“신규 자동차번호판 이렇게 바뀝니다”

신규 자동차번호판 변경안내 (520mm*110mm)

기존번호판

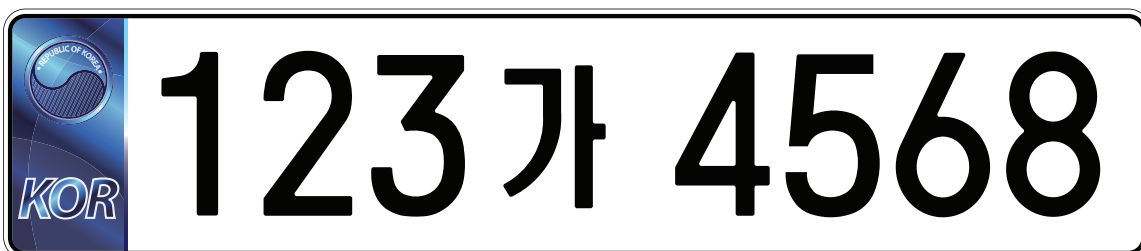
- ▶ 앞 숫자 한자리가 추가되었으며 기존 흰색번호판과 동일하게 페인트식 번호판으로 제작됩니다.
- ▶ 기존의 숫자 및 서체보다는 조금 작게 제작되며 숫자와 숫자 사이의 간격이 다소 좁아집니다.
- ▶ 숫자 및 한글의 배열이 간격에 따라 이동되었습니다.

- ▶ 앞 숫자 한자리와 왼쪽의 국가상징 및 국가축약부호가 추가 되었으며 재귀반사 필름방식으로 제작됩니다.
- ▶ 기존의 숫자 및 서체보다는 조금 작게 제작되며 숫자와 숫자 사이의 간격이 다소 좁아집니다.
- ▶ 숫자 및 한글의 배열은 전체적으로 오른쪽으로 이동되었습니다.

- 국가상징인 태극문양이 디자인 추가 되었습니다.
- 위변조방지를 위한 홀로그램이 적용되어 비스듬히 비추어 보았을때 나타납니다.
- 국가축약 문자가 추가되어 대한민국을 상징합니다.
